À tous les utilisateurs de systèmes Siemens Cios
Spin & Alpha

Informations de sécurité (CSI) relatives à une action corrective sur site :

AX014/20/S

Objet : Avis de sécurité : Remplacement d'une carte à circuit imprimé ("contrôle principal D80", version de révision antérieure à 04) montée dans certains systèmes Cios Spin & Cios Alpha.

Figure 1 : exemple de connecteur X10 et câble d'alimentation raccordé à l'arceau du Cios Spin.

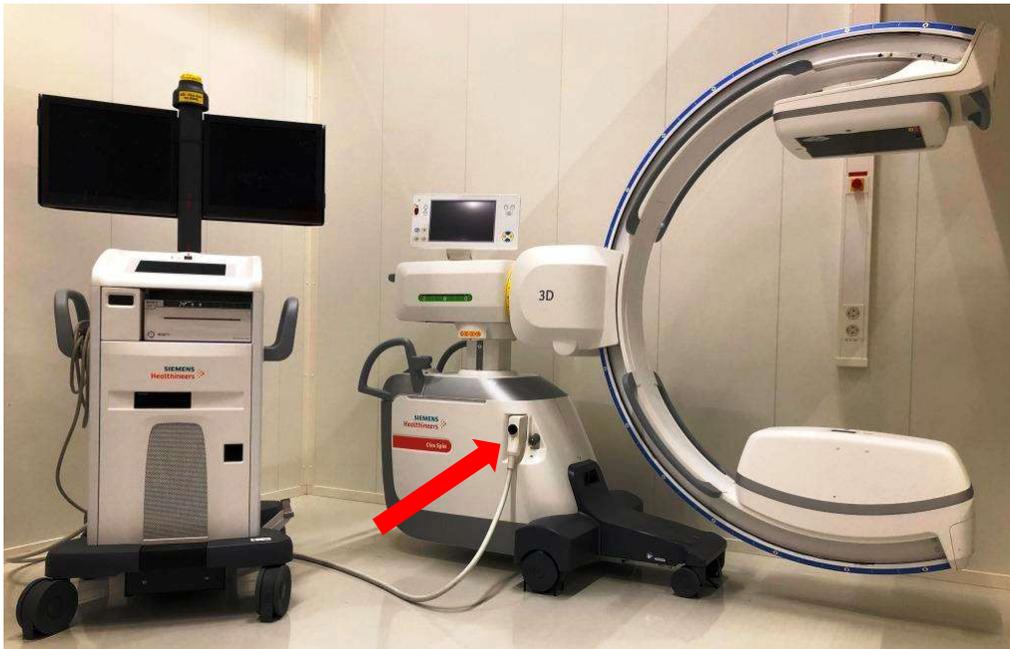
Notre système Cios propose une fonction de "connexion à chaud" entre le chariot et l'unité principale (l'arceau). La fonction de "connexion à chaud" permet à l'utilisateur clinique de brancher/débrancher le connecteur X10 du câble principal (voir figure 1 ci-dessous) à tout moment pendant une session clinique à condition que le système soit raccordé à l'alimentation et en marche. Dans de très rares cas, la fonctionnalité "connexion à chaud" peut être à l'origine d'un dysfonctionnement électrique sur la carte de contrôle principal D80 du générateur de l'unité principale (arceau).

Si le dysfonctionnement décrit ci-dessus se produit pendant une "connexion à chaud", la fonctionnalité d'imagerie est perdue de manière permanente et la procédure clinique est interrompue. Dans ce cas, une intervention de maintenance avec remplacement du matériel concerné est requise pour rendre à nouveau opérationnel le dispositif affecté.

Le problème a été identifié pendant une session de démonstration lorsque l'ingénieur d'application a tenté de réaliser la fonction "connexion à chaud" sur un système Cios Alpha VA30. La cause du problème provient d'un défaut de conception de la carte de contrôle principale D80 de version antérieure à 04.

Nous vous recommandons expressément de ne plus utiliser la fonctionnalité "connexion à chaud" décrite ci-dessus tant que la mise à jour matérielle AX014/20/S n'aura pas été réalisée.

Un technicien de maintenance remplacera la carte D80 sur votre système concerné par une carte de contrôle principal modifiée.
